Aufstellung des Bebauungsplanes Nr. 03-71 "Bahnhofsplatz - ehem. Post" im beschleunigten Verfahren gem. § 13a BauGB (Bebauungsplan der Innenentwicklung);

Vorstellung des Entwurfskonzeptes

Gremium:	Plenum	Öffentlichkeitsstatus:	öffentlich
Tagesordnungspunkt:	7	Zuständigkeit:	Amt für Stadtentwicklung und Stadtplanung
Sitzungsdatum:	29.10.2021 (01.10.2021 abgesetzt)	Stadt Landshut, den	13.10.2021
Sitzungsnummer:	18	Ersteller:	Mirlach, Karin Heilmeier-Dahme, Ingeborg Rottenwallner, Thomas

Abb. (Konzeptstudie am Bahnhofsplatz, Freiflächengestaltungsplan)

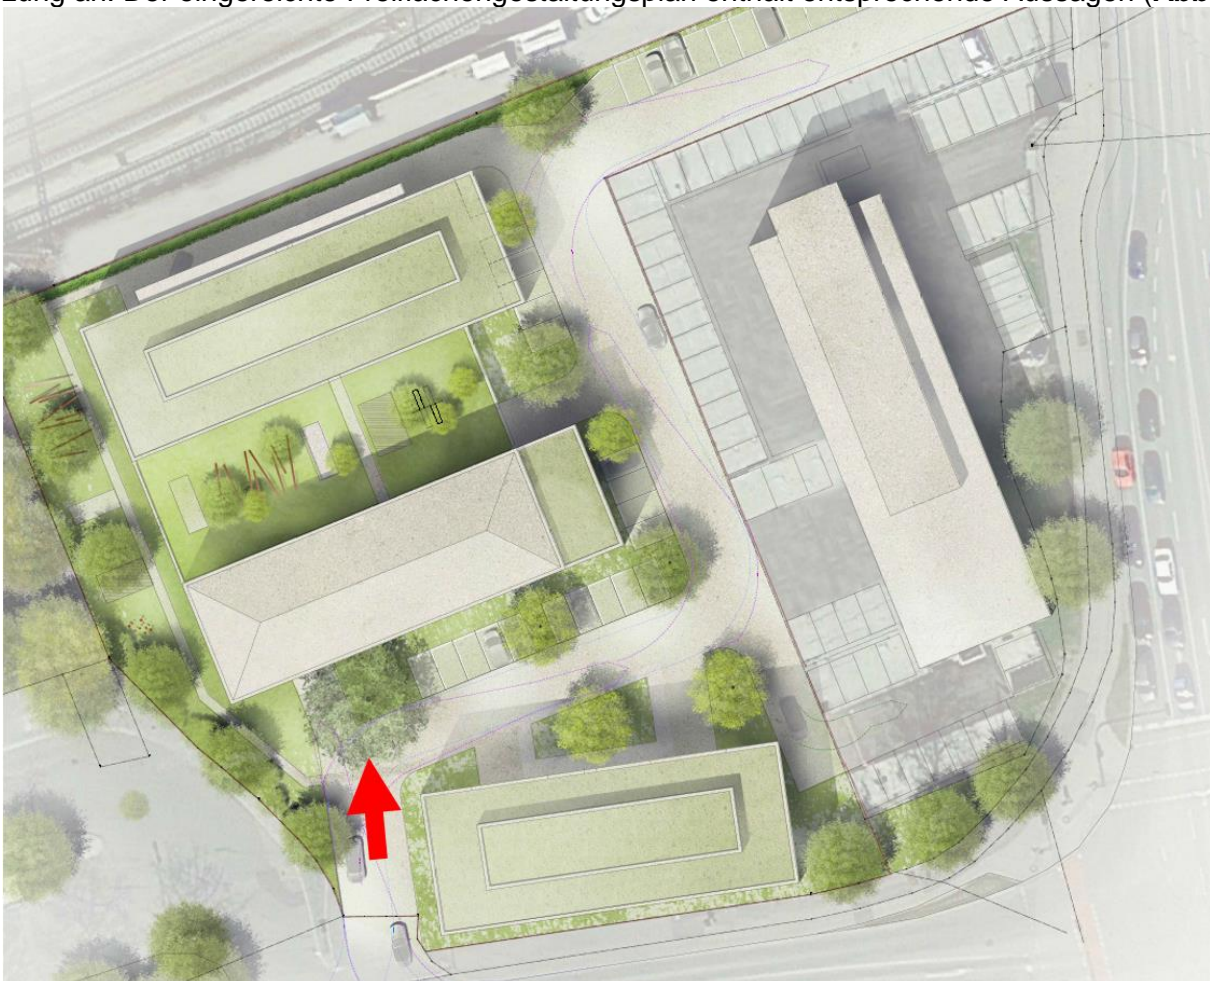
Zwischenzeitlich hat sich ein neuer Sachverhalt ergeben. Der jetzige Eigentümer des Grundstücks, auf dem die Platane wächst, will den Baum nicht mehr beseitigen, sondern strebt seine Erhaltung im Zuge der künftigen, im Rahmen der Bebauungsplanung zu konkretisierenden Nutzung an. Der eingereichte Freiflächengestaltungsplan enthält entsprechende Aussagen (**Abb.**).

Damit haben sich der Beschluss des Umweltsenats und der Nachprüfungsantrag durch Zweckfortfall erledigt und der Erhalt der Platane kann aufgrund der Aussage der neuen Eigentümer im weiteren Bebauungsplanverfahren festgesetzt werden.
